**NUOVA LINEA AV/AC VENEZIA - TRIESTE  
TRATTA RONCHI DEI LEGIONARI-TRIESTE**

DOCUMENTO DI RISPOSTA ALLE RICHIESTE DEL MATTM  
COMMISSIONE TECNICA VIA – VAS (prot. CTVA-2012-0003680 del 16/10/2012)

ALLEGATO ALLA RISPOSTA DEL QUESITO 16

**Figura 8 – Tipologico bacino di lagunaggio**

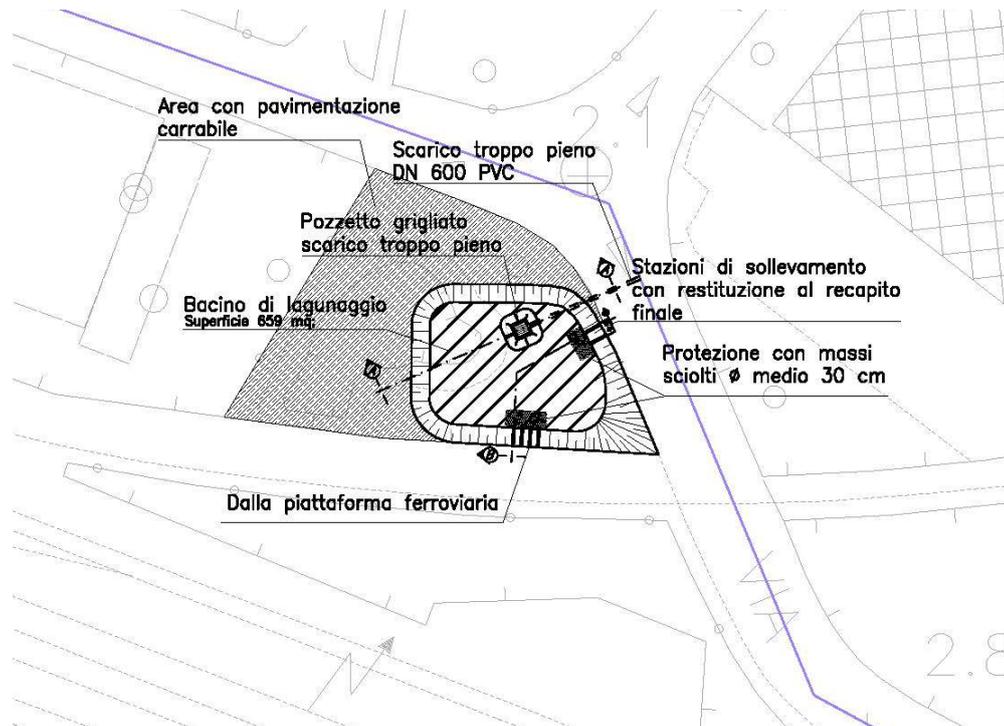
- 16.a) Fornire un maggior approfondimento del sistema di drenaggio delle acque di piattaforma ferroviaria e le modalità di smaltimento dei reflui, prevedendo l'eventualità di trattamento per sedimentazione, date le particolari caratteristiche di vulnerabilità dell'area (bassi valori di soggiacenza della falda freatica nella Piana dell'Isonzo, carsismo, ecc.) con l'indicazione dei recapiti finali.**

Date le particolari caratteristiche di vulnerabilità dell'area (bassi valori di soggiacenza della falda freatica nella Piana dell'Isonzo, carsismo, ecc.), sarà possibile, nella successiva fase progettuale prevedere dei manufatti per la raccolta e il trattamento delle acque prima dell'immissione nel recapito individuato.

In particolare, alla stregua di quanto previsto per le altre tratte della linea AV/AC Venezia - Trieste, possono essere previsti dei bacini di lagunaggio (bacini di accumulo in terra impermeabilizzati con una guaina), che permettono l'accumulo delle acque e la sedimentazione delle sostanze solide sospese in esse contenute.

Tali dispositivi permettono di trattare le acque di piattaforma secondo quanto indicato nel D. leg. 152/2006 e restituire al ricettore un'acqua con caratteristiche qualitative in linea con quanto definito dal suddetto decreto; ovviamente la struttura del bacino e le volumetrie a disposizione consentiranno, nella successiva fase progettuale, di perfezionare e riconfigurare il bacino integrandolo con sistemi che rendano le acque raccolte idonee ad un successivo specifico riutilizzo.
